Re: Encaminhamento de Parecer Técnico-Científico – Projeto Santa Quitéria (Processo nº 02001.014391/2020-17)

Encaminho, por meio deste, o parecer técnico-científico intitulado **“Análise do Estudo de Impacto Ambiental do Projeto Santa Quitéria de Mineração de Urânio e Fosfato da jazida de Itaitia, Ceará, 2025”**, organizado por pesquisadores da **Universidade Federal do Ceará (UFC)**, com o objetivo de contribuir com o processo de avaliação do Estudo de Impacto Ambiental atualmente em análise por essa Coordenação.

O documento é encaminhado no âmbito da **convocação à participação pública** no **Licenciamento Ambiental do Projeto Santa Quitéria**, de interesse da INB/Galvani, constante do **Processo nº 02001.014391/2020-17**, e dentro do prazo de 30 dias estabelecido a partir da audiência pública realizada em 13 de março de 2025, no distrito de Lagoa do Mato, município de Itaitira, Ceará.

Figura 9 – Seção Transversal típica do pé da pilha de Fosfogesso e Cal mostrando sua conexão com a lagoa 5.

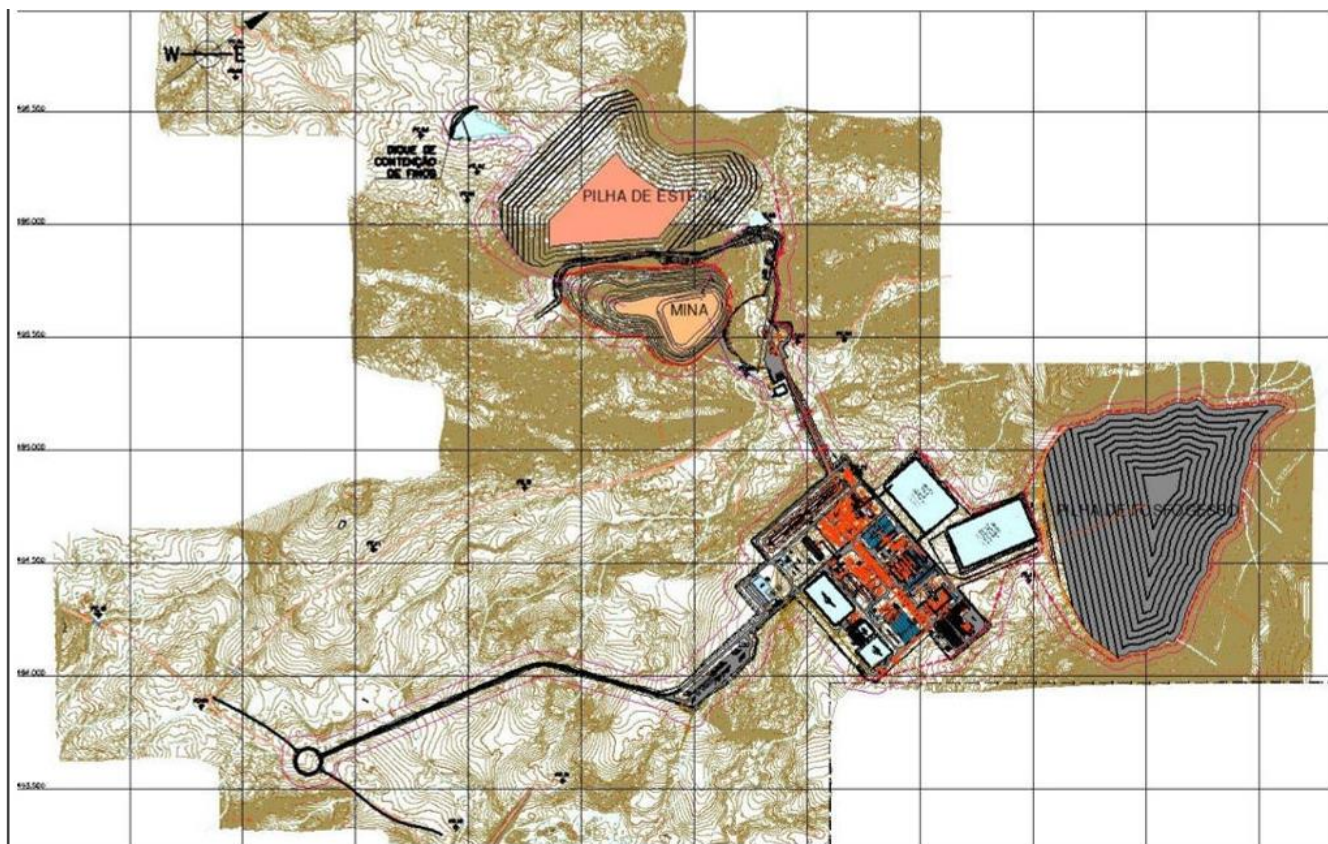
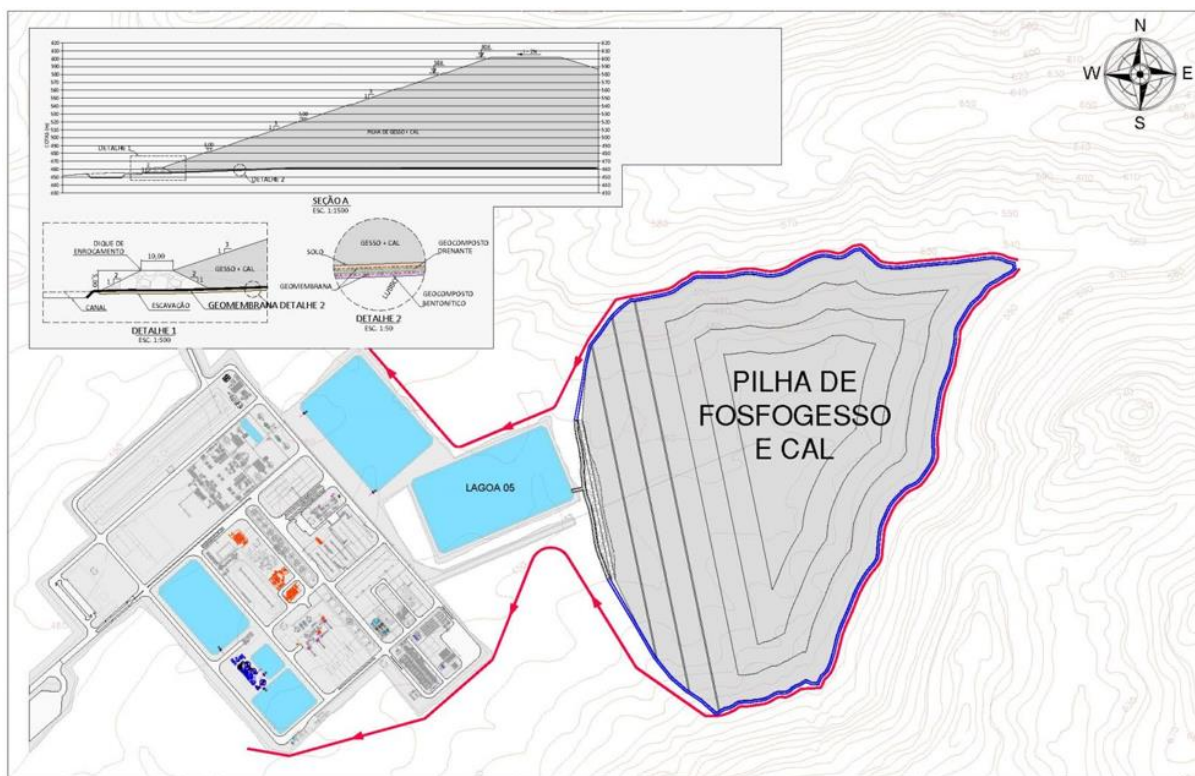
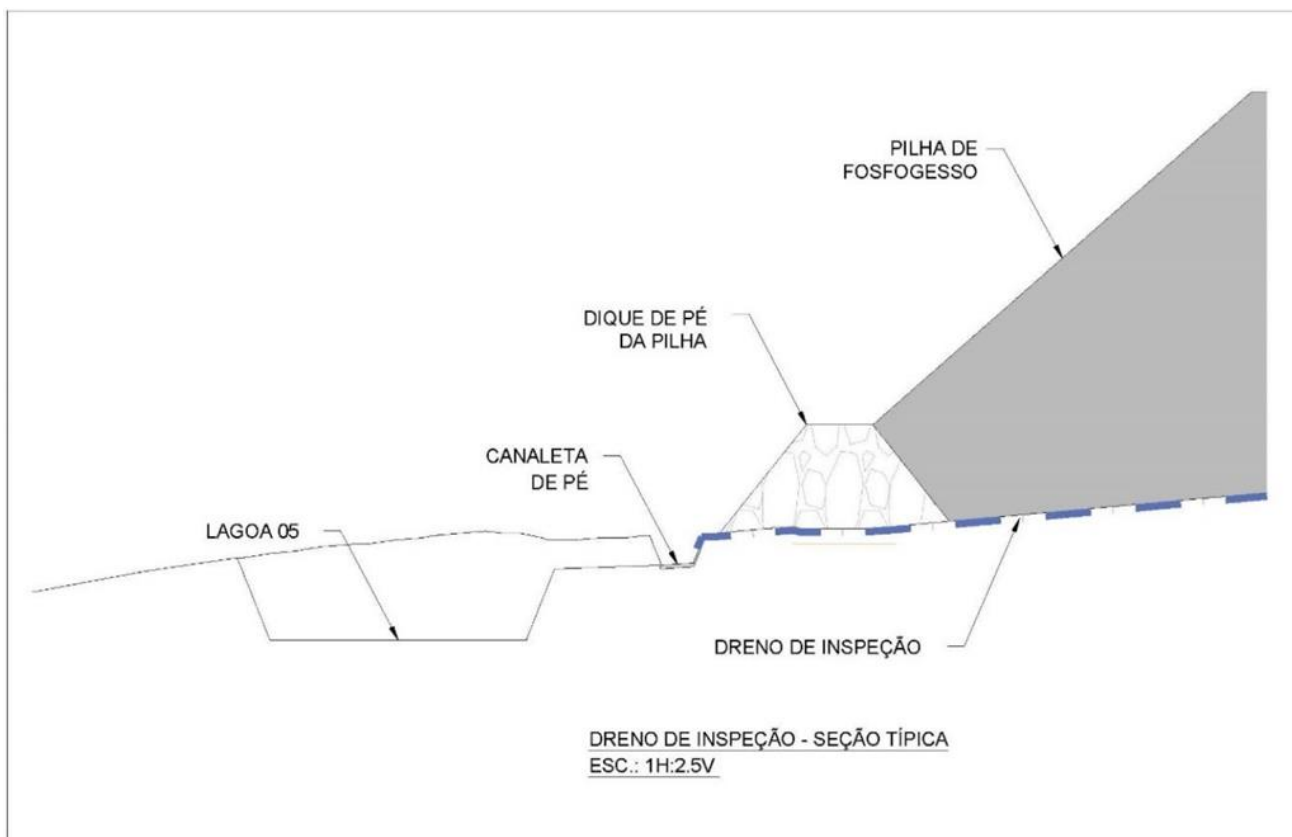
Destaca-se que a Lagoa 5, estrutura integrada à pilha de fosfogesso e cal (ver figura 9), foi classificada como área supervisionada segundo os critérios definidos pela CNEN para o controle radiológico (EIA, 2023, Vol. I, p. 424 – Quadro 9.5-14: Classificação das estruturas do PSQ pela CNEN para o controle radiológico). Ainda de acordo com o EIA, essa instalação está projetada para receber águas do sistema de drenagem e da pilha de fosfogesso e cal e fornecer efluentes para a Lagoa 1, que por sua vez abastece a Unidade de Beneficiamento Mineral (EIA, 2023, Vol. I, p. 473 – Quadro 9.7-1: Circuito de Recirculação das Águas e Efluentes do PSQ), o que evidencia sua vinculação com as atividades auxiliares à produção.

Figura 2 – Áreas de Influência do Meio Socioeconômico apresentadas no EIA de 2023.

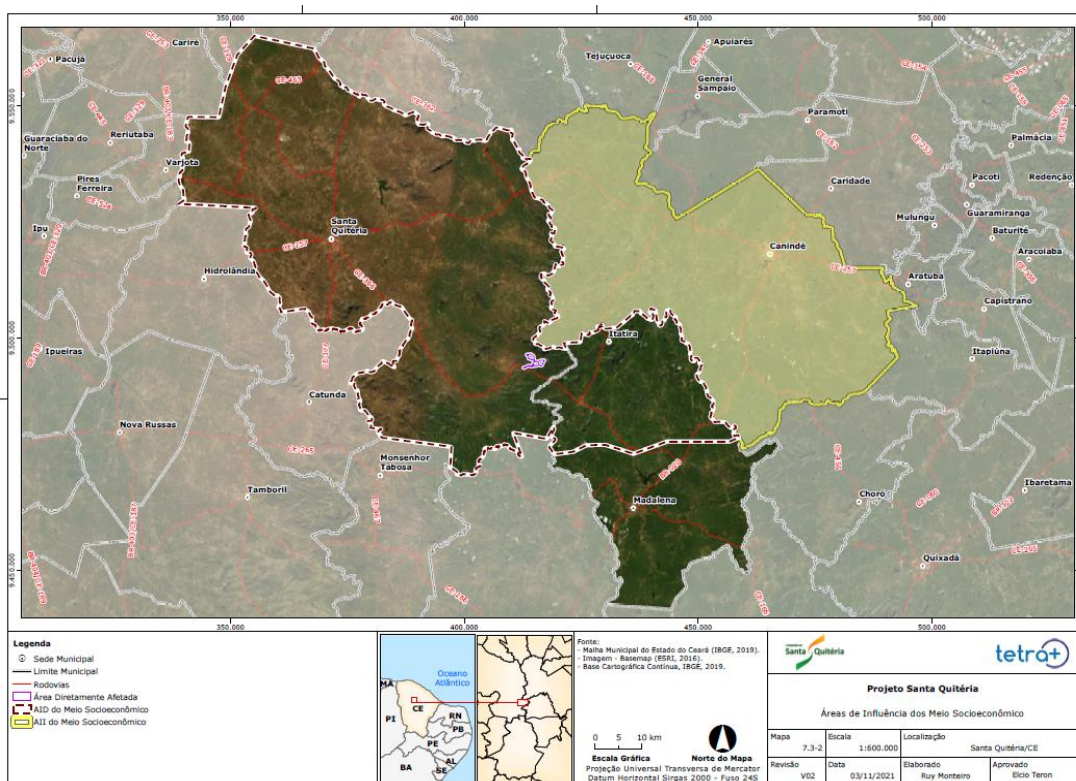
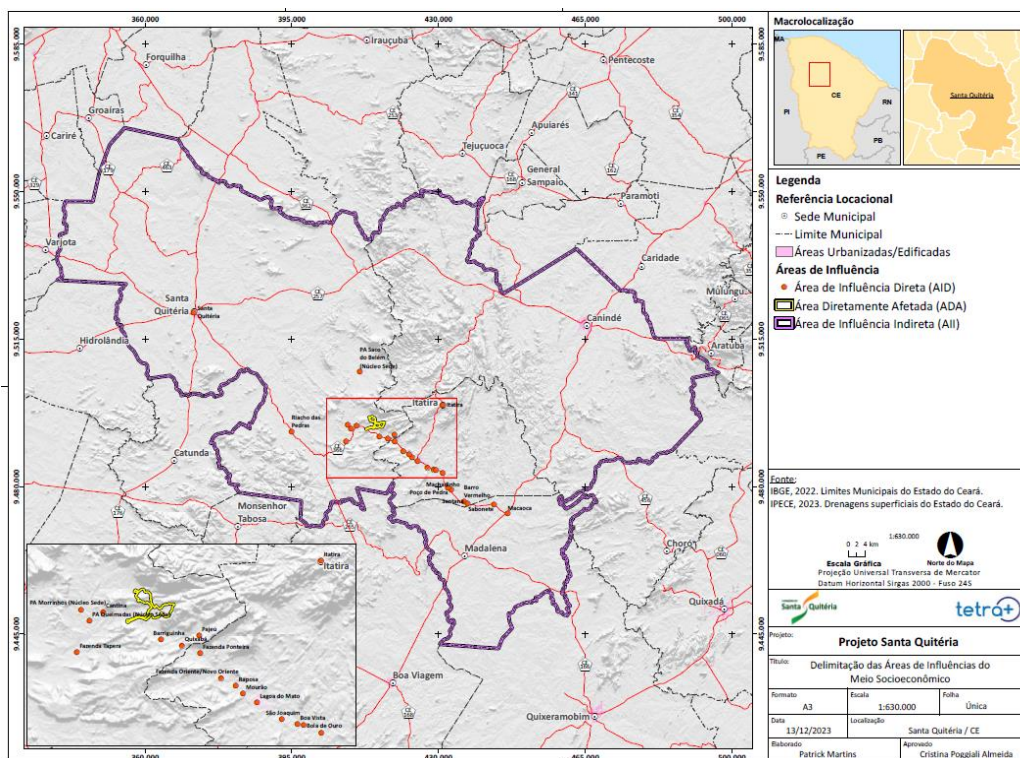
Observa-se que, com relação à AII, tanto em 2021 quanto em 2023, os municípios listados permanecem os mesmos – no caso, Santa Quitéria, Itatira, Madalena e Canindé. Já com relação à AID, o EIA/Rima atual amplia a delimitação para o município de Madalena, para além dos municípios de Santa Quitéria e Itatira, e pontua quais são as comunidades localizadas no entorno do empreendimento, bem como as sedes urbanas e distritais abrangidas. Embora as descrições das Áreas de Influência estejam mais detalhadas, na prática, as áreas delimitadas pouco mudaram entre os estudos de 2021 e 2023, como é possível constatar nas Figuras 1 e 2, respectivamente.

Figura 9 – Seção Transversal típica do pé da pilha de Fosfogesso e Cal mostrando sua conexão com a lagoa 5.

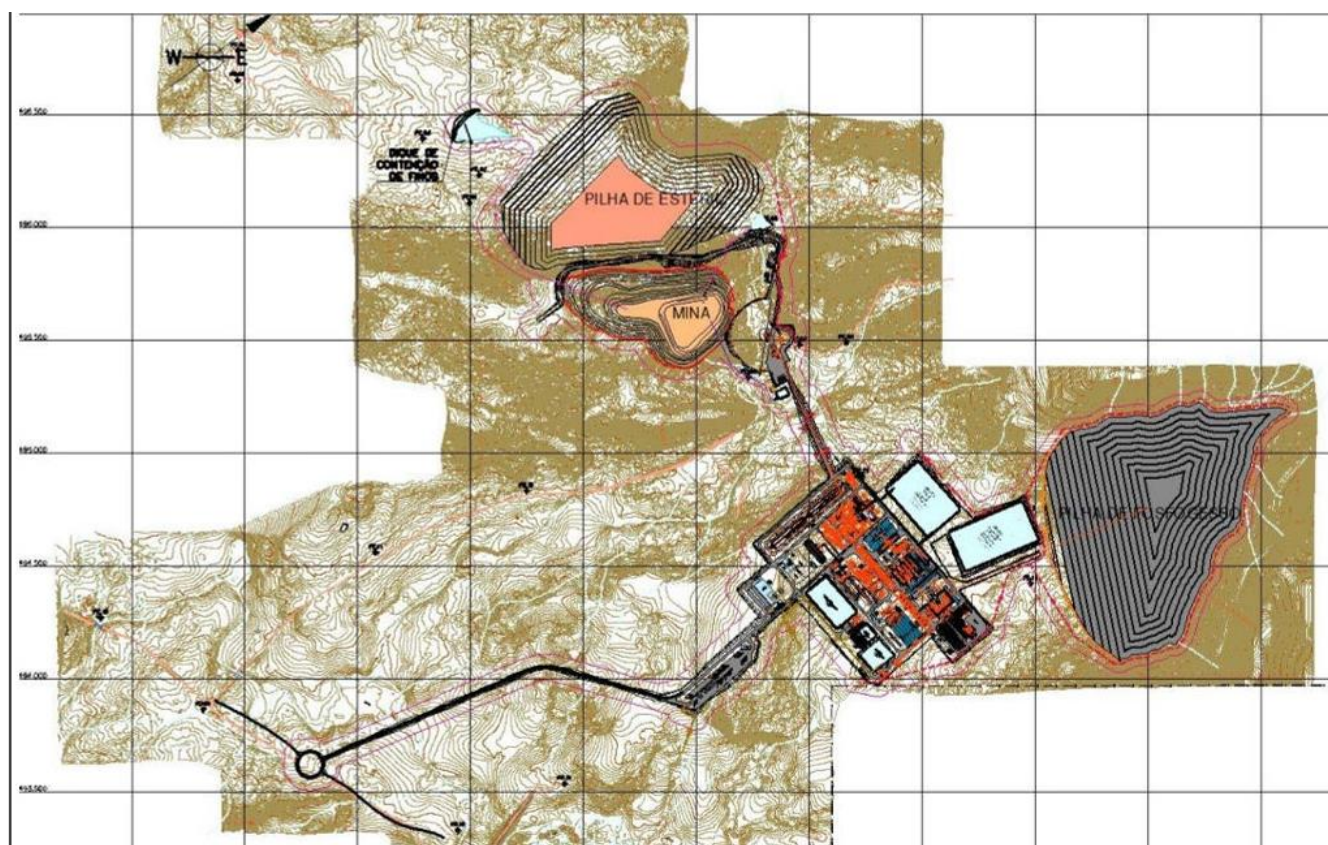
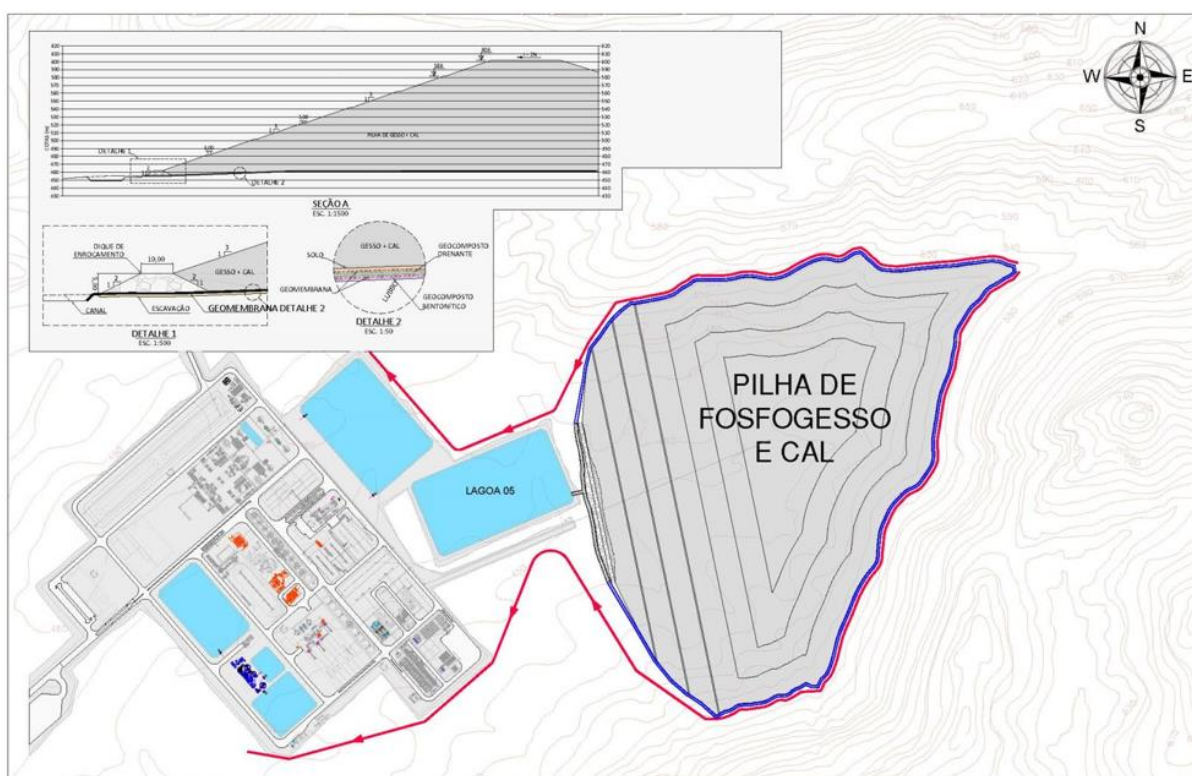
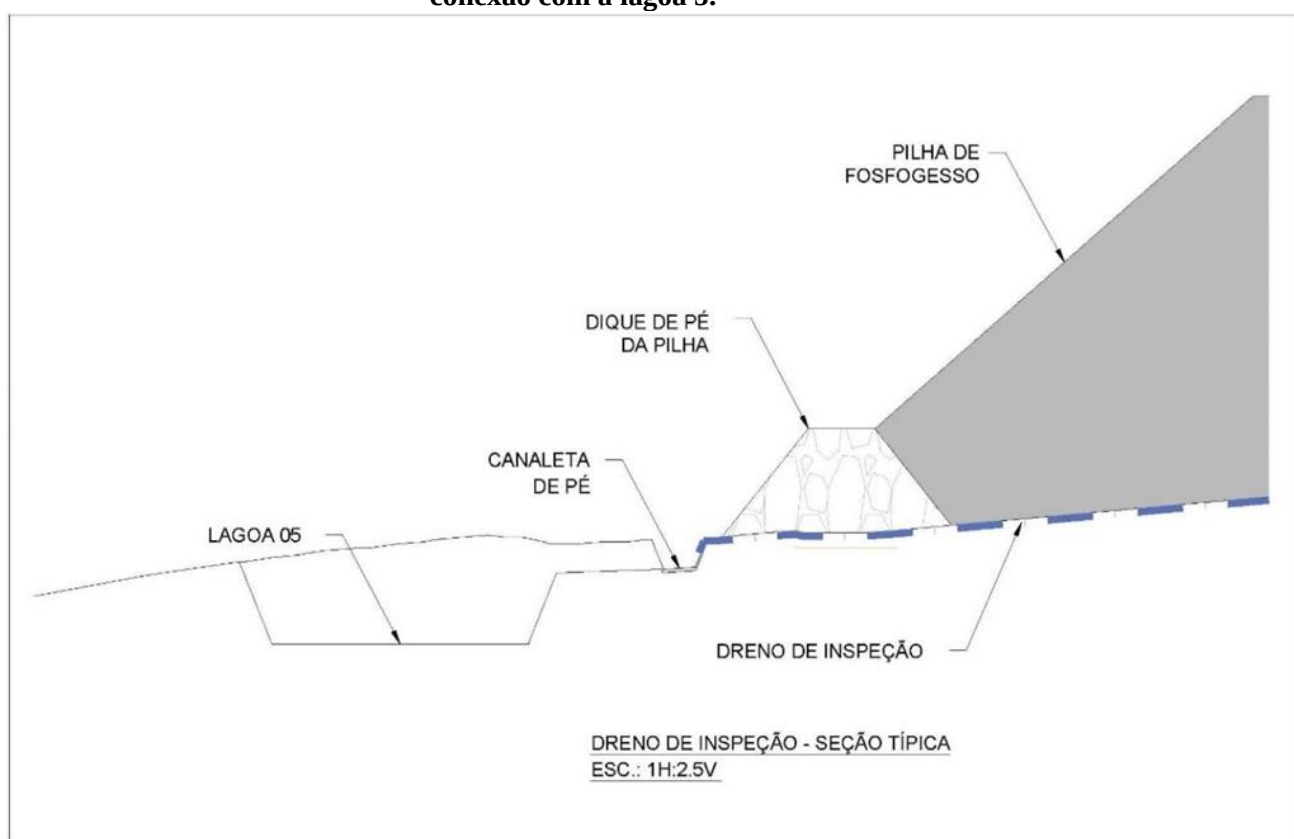
Destaca-se que a Lagoa 5, estrutura integrada à pilha de fosfogesso e cal (ver figura 9), foi classificada como área supervisionada segundo os critérios definidos pela CNEN para o controle radiológico (EIA, 2023, Vol. I, p. 424 – Quadro 9.5-14: Classificação das estruturas do PSQ pela CNEN para o controle radiológico). Ainda de acordo com o EIA, essa instalação está projetada para receber águas do sistema de drenagem e da pilha de fosfogesso e cal e fornecer efluentes para a Lagoa 1, que por sua vez abastece a Unidade de Beneficiamento Mineral (EIA, 2023, Vol. I, p. 473 – Quadro 9.7-1: Circuito de Recirculação das Águas e Efluentes do PSQ), o que evidencia sua vinculação com as atividades auxiliares à produção.

Figura 10 – Arranjo Geral do Projeto Santa Quitéria.

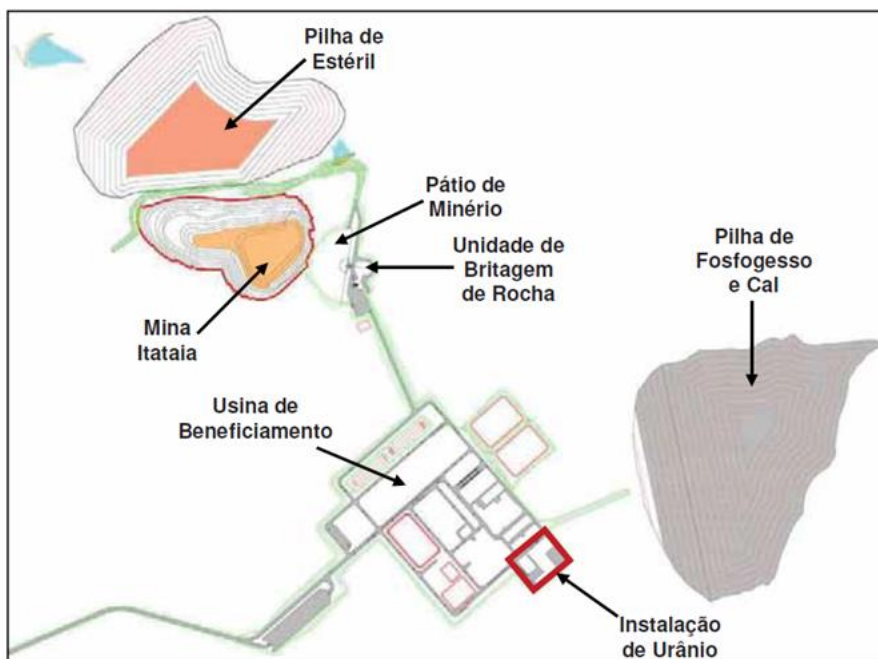
Uma área industrial interna da Usina de Beneficiamento, denominada Instalação de Urânio, será classificada como uma *instalação nuclear*. Todas as demais estruturas e áreas do Empreendimento, incluindo a Mina Itataia, o Pátio de Minério e a Unidade de Britagem de Rocha, a Pilha de Estéril, a Pilha de Fosfogesso e Cal e as demais áreas da Usina de Beneficiamento, serão classificadas como uma *instalação mineroindustrial*. Nesse caso, será empregada a nomenclatura Instalação Minero Industrial para designar todas as demais áreas do Empreendimento que não envolvam a Instalação de Urânio. Isto é, em uma visão geral, o PSQ pode ser interpretado como uma instalação mineroindustrial, mas que apresenta uma instalação nuclear vinculada a seu processo produtivo, ocupando uma fração da área da Usina de Beneficiamento.
